Objet : Réponse du pôle carrière à la commission d'enquête du 20 novembre 2025 pour le projet d'extension du tramway de Caen.**Analyse de la commission d'enquête :**

Figure 1 : Couche géologique atteinte lors des forages

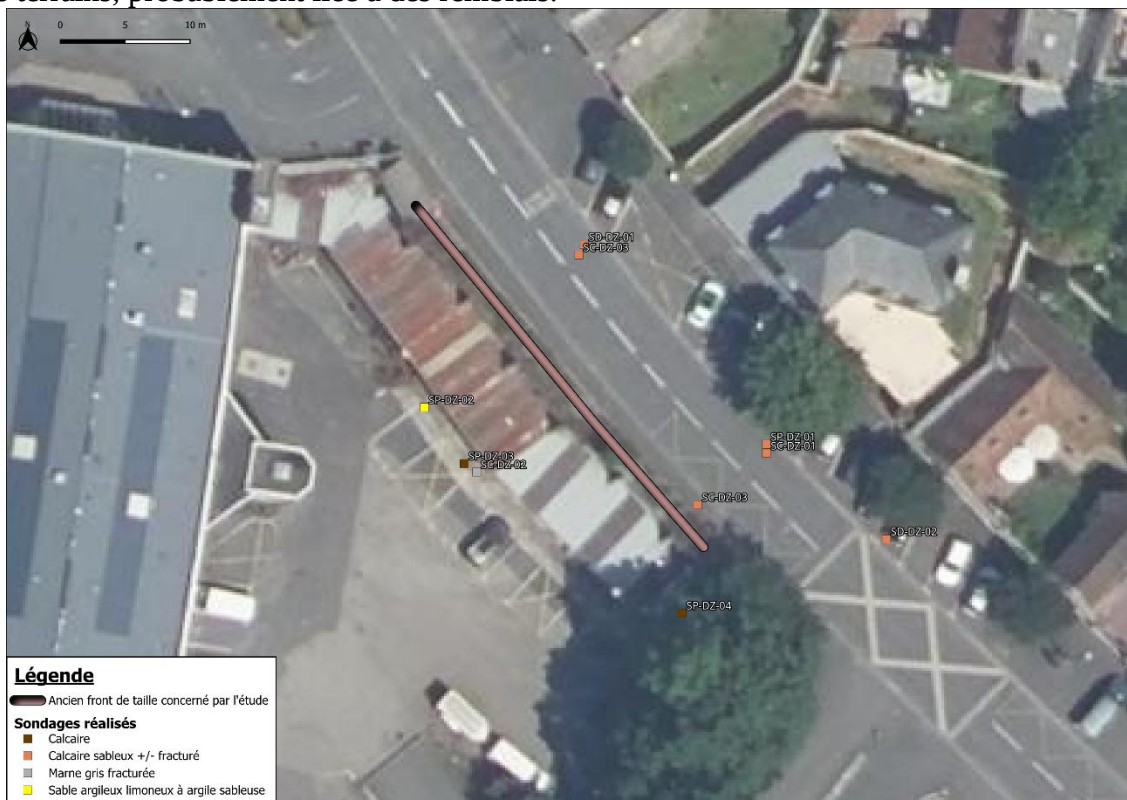
La commission constate que l'alerte émise par le pôle carrière de la ville de Caen (document G2 p. 171) concernant une zone probable de carrières à ciel ouvert remblayées n'a pas été prise en compte et que la recommandation de ce même service relative à la profondeur des sondages (15 m) a été ignorée. Ces éléments confirment au demeurant les observations formulées par des riverains lors de l'enquête. Il en résulte la nécessité d'effectuer en urgence de nouvelles investigations.

Les formations rencontrées au niveau de la rue Damozanne sont constituées de calcaires sableux plus ou moins fracturés. Cette formation géologique est observée à partir de 2 à 4m de profondeur. Cette stratigraphie est globalement homogène le long de la rue Damozanne, ce qui suggère une continuité latérale des formations calcaires.

À l'inverse, les sondages réalisés de l'autre côté de l'ancien front de taille, au droit des garages, mettent en évidence une plus grande variabilité lithologique, traduisant une hétérogénéité locale des terrains, probablement liée à des remblais.

Concernant la recherche d'éventuelles cavités souterraines, aucune n'a été mise en évidence lors de la réalisation des sondages.
